# TRONDHEIM KOMMUNE

Byplankontoret

## **Reier Søbstds veg 12, gnr/bnr 197/535, 540, 579 m.fl., detaljregulering, mottatt komplett forslag til plansak Saupstad lokale sentrum**

### **Komplett planforslag 22.12.2020 – tilbakemelding**

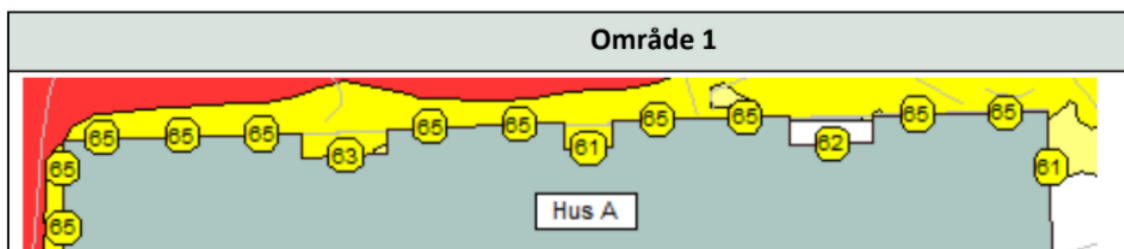
I planforslaget legges det opp til at hovedløsningen for støyutsatte boliger i både rød og gul støysone er støyskjerming av inntrukket balkong, for noen med tett rekkverk (ca. 36 i støyrapporten) og for andre med full innglassing (ca. 84 i støyrapporten). Dette kan beskrives som en støydempet side og har ikke samme kvaliteten som en naturlig stille side. Stille side mot helt innglassede balkonger tillates kun unntaksvis, når annen løsning ikke er mulig. Det er en løsning vi ikke har praksis for å akseptere når planområdet har gode muligheter for å kunne bygges ut med gjennomgående leiligheter som ivaretar kravene i KPA. Bestemmelsene til planforslaget foreslår også at det skal tillates boliger i rød støysone som ikke er gjennomgående. Dette er et avvik fra KPA som vi ikke har praksis for å akseptere.

For at planforslaget skal være gjennomførbart i tråd med bestemmelsene i KPA, må illustrasjonsprosjektet omarbeides og få flere gjennomgående leiligheter og en annen leilighetsmiks, flere trappeopp ganger/heiser og muligens en annen utforming av bebyggelsen.

*Illustrasjoner fra planforslaget, fasadeoppriss og snitt*

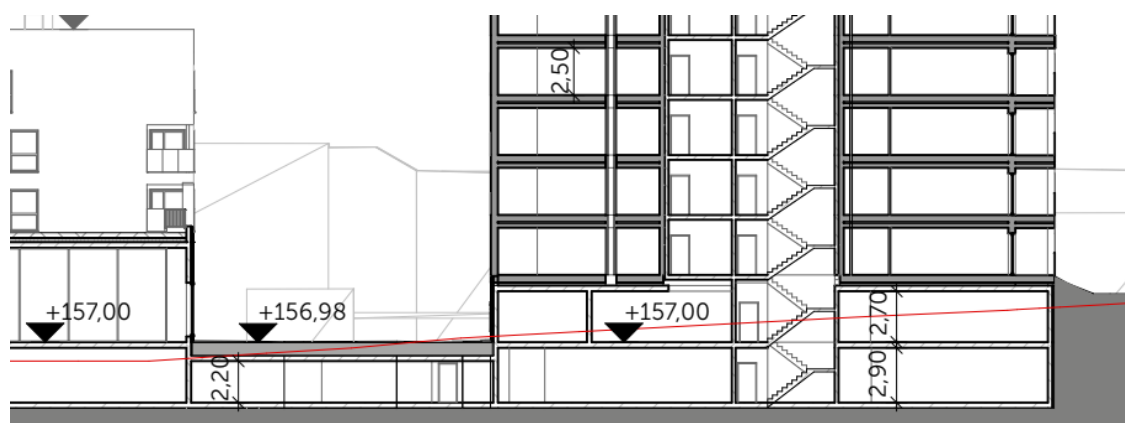
Fasade mot sør/rom langs fasade i felt BB (felt 2) har delvis en helt lukket fasade med parkering, og er ikke tilrettelagt for fleksibel bruk i illustrasjonsprosjektet. Uterom på tak over sokkeletasje ut mot Reier Søbstats veg har ok høyde 160,8. Gulv i R. Søbstats veg har 157-167,43. Det må også tas høyde for jordoverdekning på utearealer. Det vil si at takhøyden inne vil bli for lav til at man kan benytte arealene så fleksibelt som man ønsker å legge til rette for i lokale sentrum. Senkes gulvet for å oppnå tilstrekkelig takhøyde, korresponderer ikke gulvet med gulvet i gata og det vil gå utover P-kjeller.

Fasadeopprikket med punkthøyder over viser at høyden på sokkelen er for lav til at man får fleksible utadrettet arealer med god takhøyde.

*Fra illustrasjonsplanen - plassering av HC-plasser.*

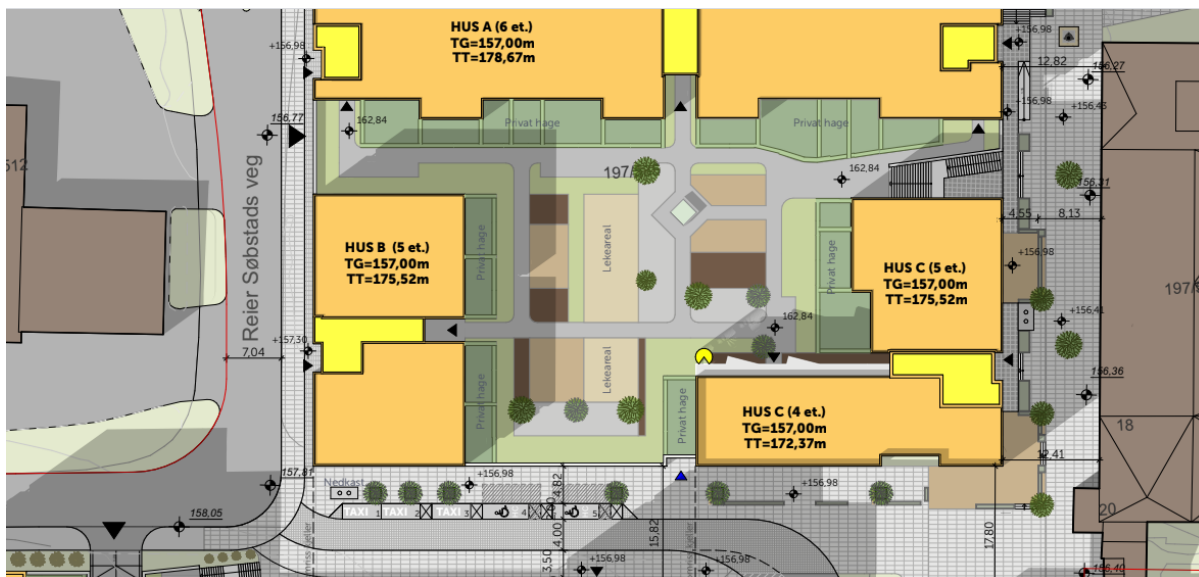
Ettersom det mangler HC plasser i nærhet til torget i dag, benyttes deler av dagens torg til biloppstilling. Planforslaget viser kun 2 HC-plasser i sentrum, med til dels lang vei til målpunkt i eksisterende Saupstad sentrum, hvor det er både helsestasjon, bo- og aktivitetstilbud, apotek, legesenter og bibliotek. Antallet HC-plasser må økes og legges nærmere torget slik at avstanden til disse funksjonene kortes ned. En mulig løsning her er å øke gatebredden slik at det blir mulig med gateparkering på begge sider av gata. Vi viser her også til avsnittet om HC-parkering for boliger lenger opp i brevet.

### *Fasade mot Saupstadringen*

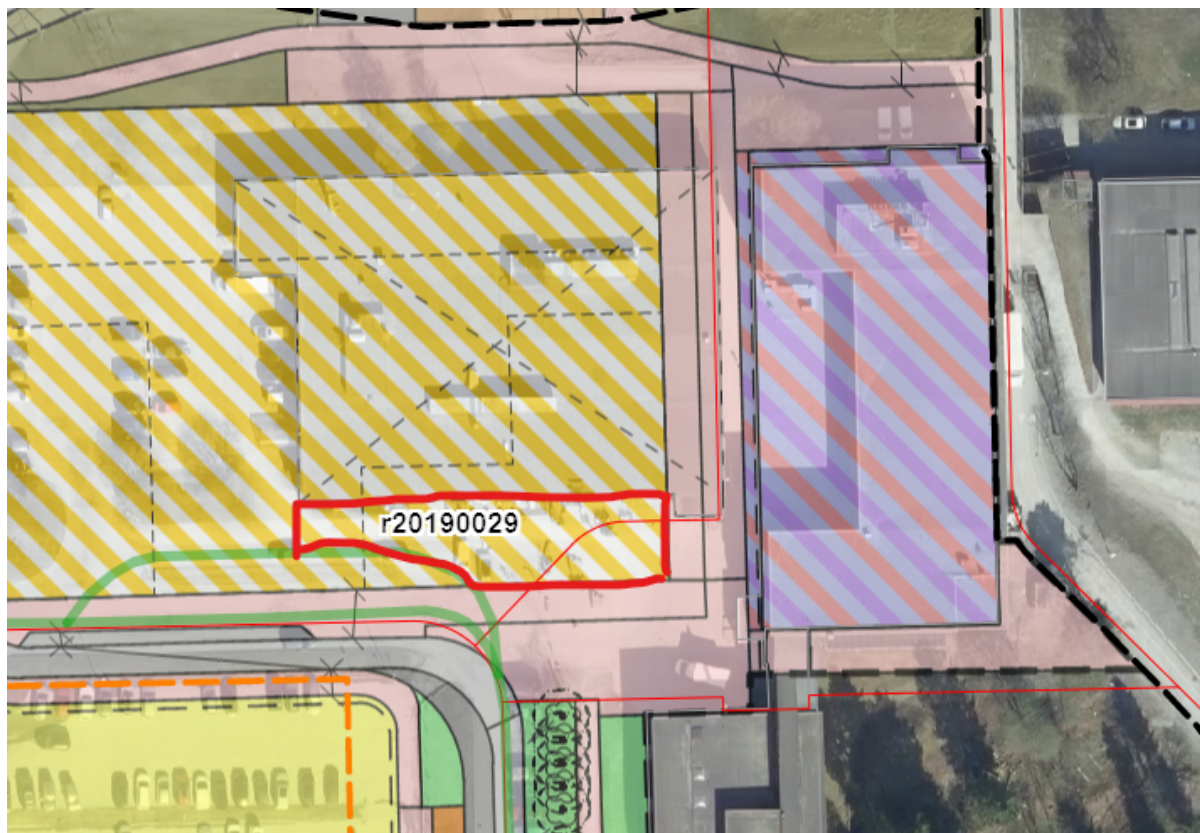
Innsendt planforslag viser nå trinnfri adkomst til handelsarealene i felt BKB (felt 1). Dette er positivt og må sikres i bestemmelsene. Adkomst til planlagt treningscenter i sokkel skjer via et nedsenket torg. Vi mener fortsatt at det ikke er noen god løsning. Her bør terrenget møte bygget som i dag, og adkomst til sokkeletasjen tas innvendig. Et senket torgareal/forareal med trapper/rampe/mur på nordsiden av bygget vurderes å gi lite brukskvalitet, og er et lite urbant grep så sentralt i bydelens hovedgate, Saupstadringen.

#### *Sol- og skygge på offentlige uterom*

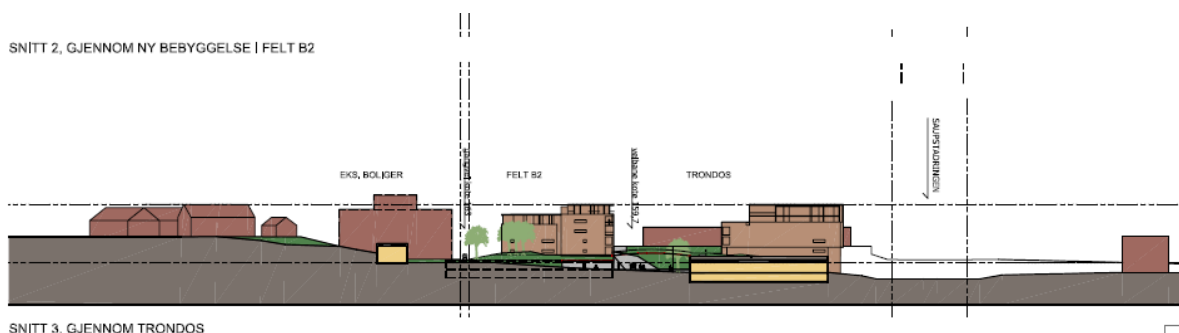
I dag er det gode solforhold i offentlige uterom i Saupstad lokale sentrum. Det er viktig at ny bebyggelse ikke kaster for mye skygge på torget og viktige gaterom. Det er sendt inn sol- og skyggestudier som viser tre tidspunkt i henholdsvis mars, april og juni. I tillegg er det synliggjort hvor stort areal som har sol på de private uterommene. Disse er lett lesbare. Det er ønskelig med tilsvarende tydelige fremstilling av sol på offentlig uterom, og at det også utarbeides dokumentasjon på dagens sol- og skyggesituasjon til sammenligning.

SNITT 3, GJENNOM TRONDOS  
Illustrasjon over: fra gjeldende plan (2008)

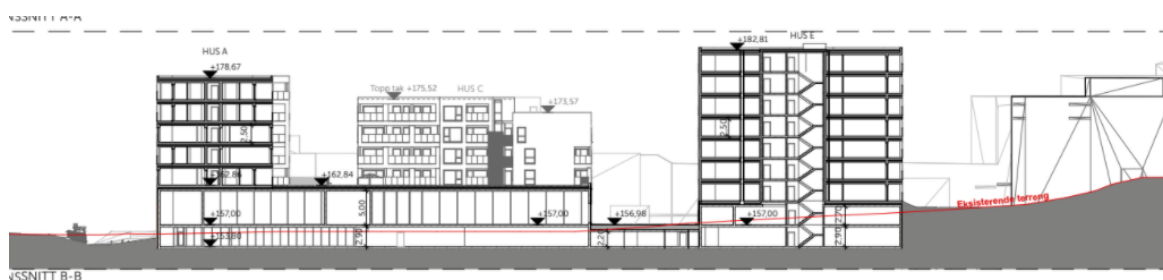
Snitt til planforslaget - må forlenges i begge retninger. maksimal høyde inkludert tekniske anlegg på tak må illustreres.

*Illustrasjon utarbeidet av Byantikvaren som viser hvordan fasaden mot nord kan bearbejdes slik at den fremstår som mindre massiv.*

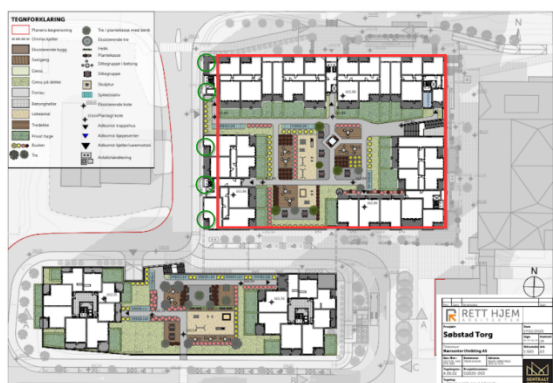
Byantikvaren finner planlagt prosjekt massivt, og dette kommer særlig tydelig frem i videoen som følger planforslaget. Fasaden mot Saupstadringsen er 27 meter høy i snitt, og fremstår veldig høy og massiv. Denne delen av bebyggelsen kaster lange skygger mot boligbebyggelsen i nord. Byantikvaren anbefaler at bebyggelsen mot nord reduseres med en etasje og/eller at bebyggelsen brytes opp med mellomrom, noe som vil hensynta eksisterende boligbebyggelse bedre.

Fasade mot veg fremstår som en massiv tett vegg. Det gjør gateområdet uhyggelig og kaster lange skygger.

Alternativ redusert med en etasje

Alternativ med opprom mellom blokkene.

Alternativ med opprom mellom blokkene og redusert med en etasje.
